***OSSERVAZIONI al PROGETTO impianto fotovoltaico, denominato "Acquapendente", di potenza pari a 37,15 MW e delle relative opere connesse ed infrastrutture necessarie alla connessione alla RTN, da realizzarsi nei Comuni di Acquapendente (VT) e Castel Giorgio (TR).***

Progetto di un impianto fotovoltaico, denominato "Acquapendente", di potenza pari a 37,15 MW e delle relative opere connesse ed infrastrutture necessarie alla connessione alla RTN, da realizzarsi nei Comuni di Acquapendente (VT) e Castel Giorgio (TR).

**RICHIESTA INTEGRAZIONI DOCUMENTALI DEL MINISTERO DELLA CULTURA**

Fig.1 inquadramento dei tre campi fotovoltaici (FV1, FV2 e FV3) sulla Tav.B\_2\_333 del PTPR

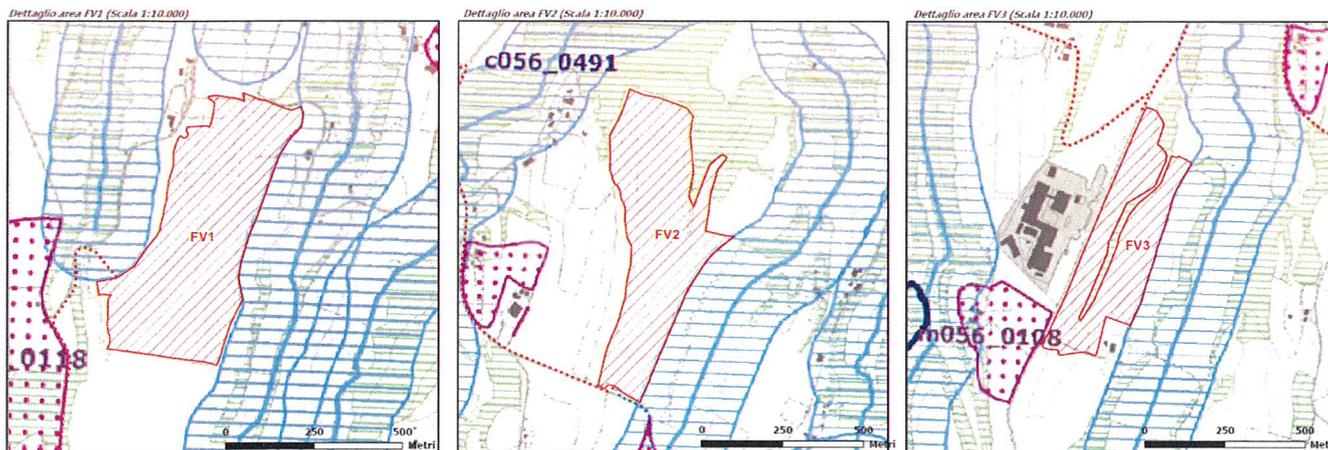
dalla verifica condotta con riferimento al PTPR vigente approvato con DCR.n.5 del 21.04.2021 pubblicato sul BUR n.56 del 10.06.2021 si segnala che, sebbene, i **tre campi (FV1, FV2 e FV3)** non presentino interferenze dirette con aree tutelate ai sensi del Codice, essendo localizzati in un ambito fortemente tutelato, **risultano collocati in continuità ad aree gravate da vincoli ai sensi dell'art.142, co.1 lett.c), g) e m) del Codice**, inoltre, occupando interamente lo spazio rimasto libero tra i beni paesaggistici presenti, assumono forme totalmente irregolari definite esclusivamente per sottrazione dalle aree tutelate, che in alcuni casi rimangono comunque "intercluse" come nel caso dell'area boscata all'interno del campo FV3 (vedi fig.1).

Si evidenzia che i campi risultano, pertanto, tutti **contermini** a beni ricognitivi tutelati "ope legis" ai sensi dell'art. 134, co.1 lett.b) e art.142, co.1 del Codice, individuati sulla **Tav. B del PTPR**, in particolare:

- *lett. c)* "Protezione dei fiumi, torrenti, corsi d'acqua", **art.36** delle norme del PTPR;
- *lett. g)* "Protezione delle aree boscate", **art.39** delle norme del PTPR;
- *lett. m)* "Protezione zone di interesse archeologico", **art.42** delle norme del PTPR;

per i quali sarà necessario verificare, specie nel caso delle aree boscate e di quelle archeologiche, la reale consistenza delle interferenze.
